Změnový list

Projekt: „Zajištění kapacity a kvality SV Pardubice“
Podprojekt 2 - II.část intenzifikace prameniště Hrobice

Číslo smlouvy:	62/20/SOD
Číslo změnového listu:	2/11
Název změnového listu:	Vícevýměry a méněvýměry v prameništi Hrobice I. (armaturní šachty)
Datum:	10/2022
Identifikační číslo EIS:	129 300 MZE
Název smlouvy:	Zajištění kapacity a kvality SV Pardubice
Smluvní strany:	
Objednatel:	Vodovody a kanalizace Pardubice, a.s. Teplého 2014 530 02 Pardubice
Zhotovitel:	Společnost ÚV Hrobice Vážní 456 Hradec Králové, 503 14

Typová VRT

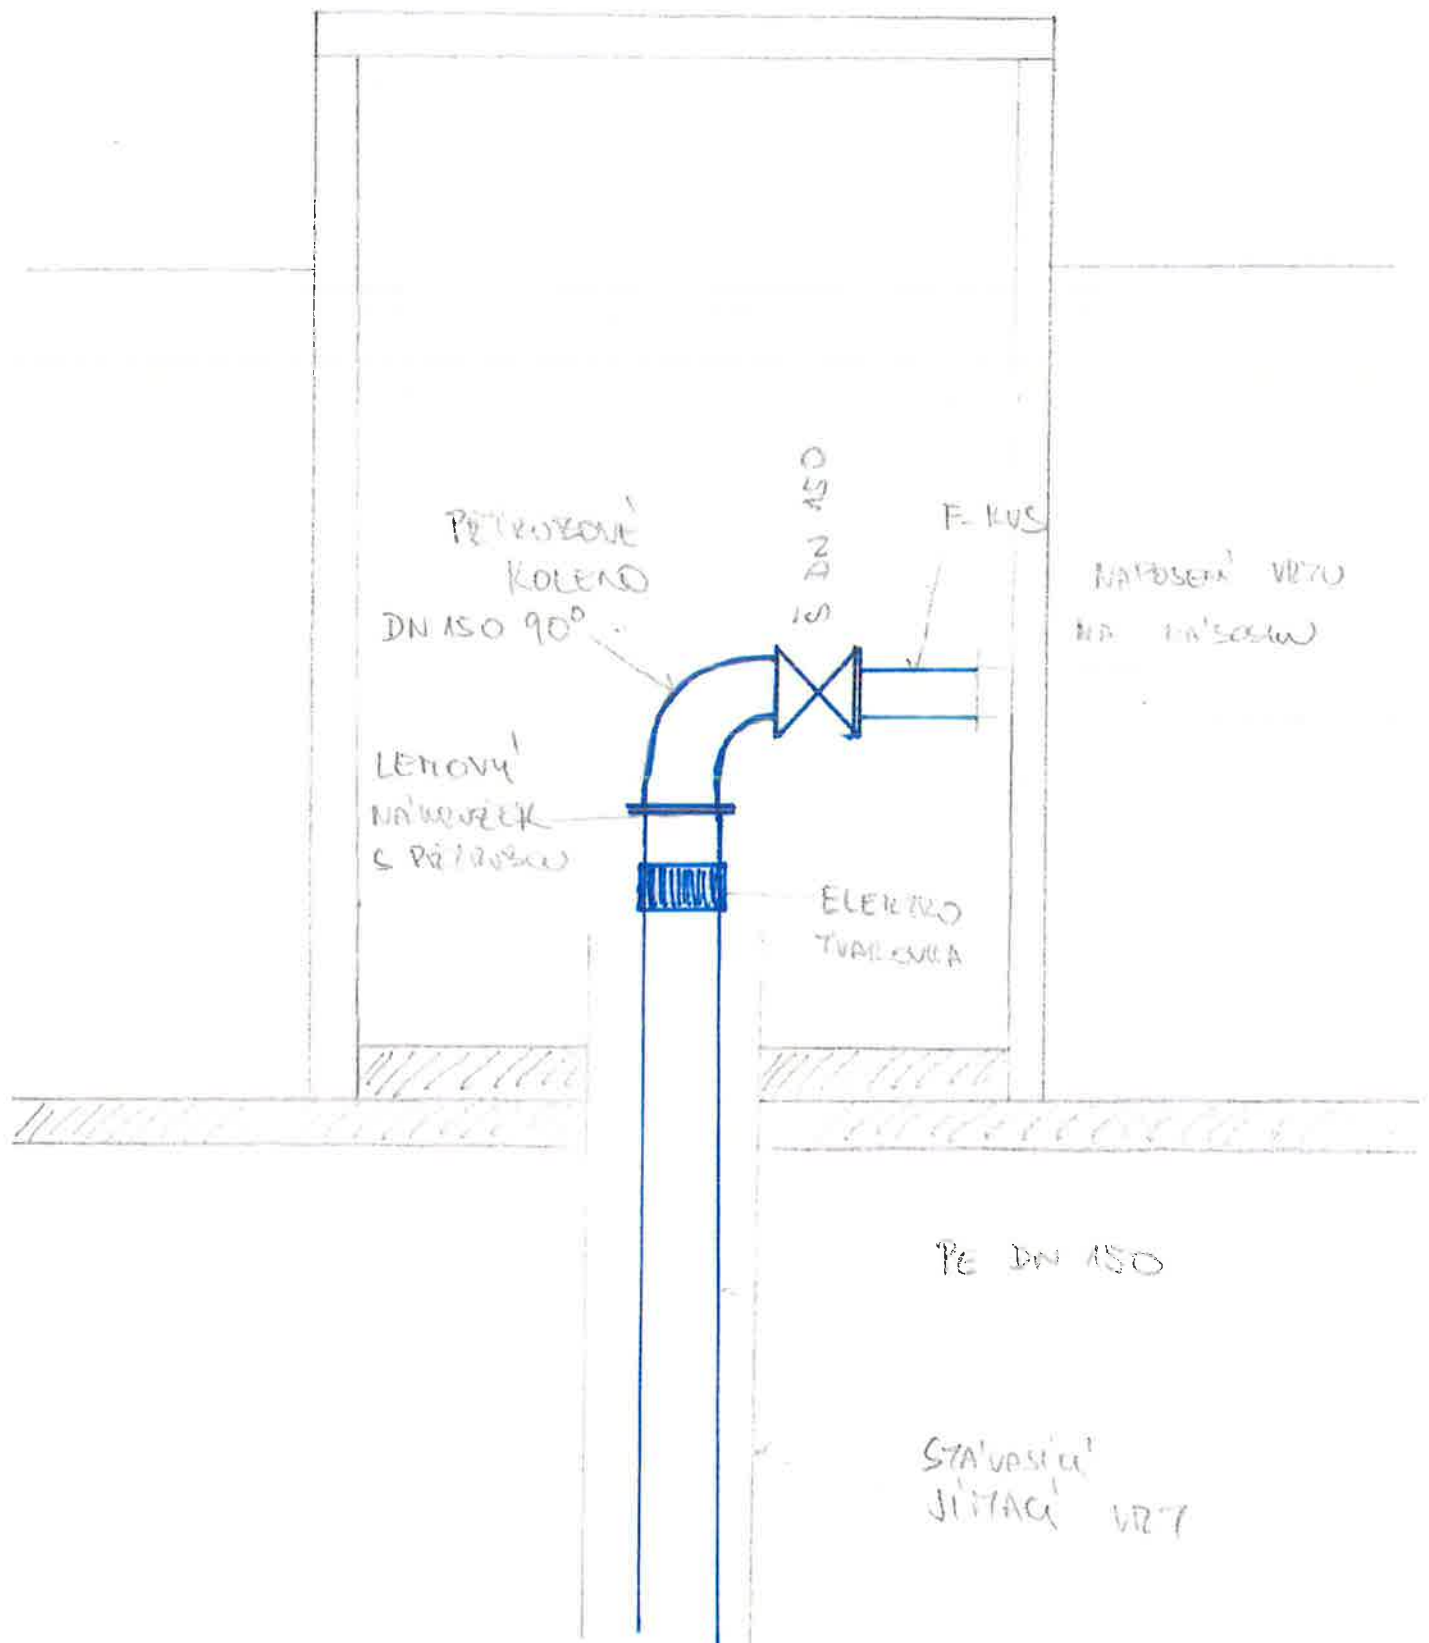
Předmětem změnového listu jsou vícevýměry a méněvýměry v prameništi Hrobice I. (armaturní šachty) způsobené aktuální situací na stavbě. Dále jsou předmětem změnového listu drobné práce, které jsou patrné z přílohy č.1 tohoto změnového listu.

Bod 1 - Vrty č. 4.22 - 4.30 (armaturní šachty) Hrobice I. (SO 01.1_1)
